Дополнение 231062-0000020-30 ДРЭ
к Руководству по эксплуатации 231062-0000020 РЭ

2.2.6 СТОЯНОЧНЫЙ ТОРМОЗ

Рисунок 2.9.1

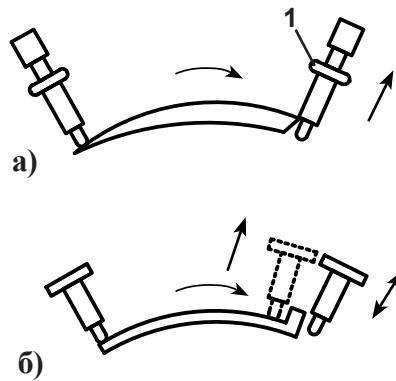
Кран привода стояночного тормоза может иметь один из двух видов рукоятки с разными вариантами фиксации. В первом варианте, рукоятка, преодолевая сопротивление пружины, перемещается назад в положение постановки на стояночный тормоз и в конце хода происходит ее автоматическая фиксация. Для возврата рукоятки в положение «расторжено» необходимо приподнять кольцо 1 (рис. 2.9.1 а) и вернуть ее в положение снятия со стояночного тормоза. Во втором варианте рукоятку при перемещении назад необходимо приподнимать в конце хода для установки в заднее фиксированное положение «заторможено» и для вывода из него.

ВНИМАНИЕ: ПЕРЕМЕЩЕНИЕ РУКОЯТКИ С УСИЛИЕМ В ПОЛОЖЕНИЕ «ЗАТОРМОЖЕНО» БЕЗ ЕЕ ПОДЪЕМА МОЖЕТ ПРИВЕСТИ К ПОЛОМКЕ ФИКСИРУЮЩЕГО ВЫСТУПА
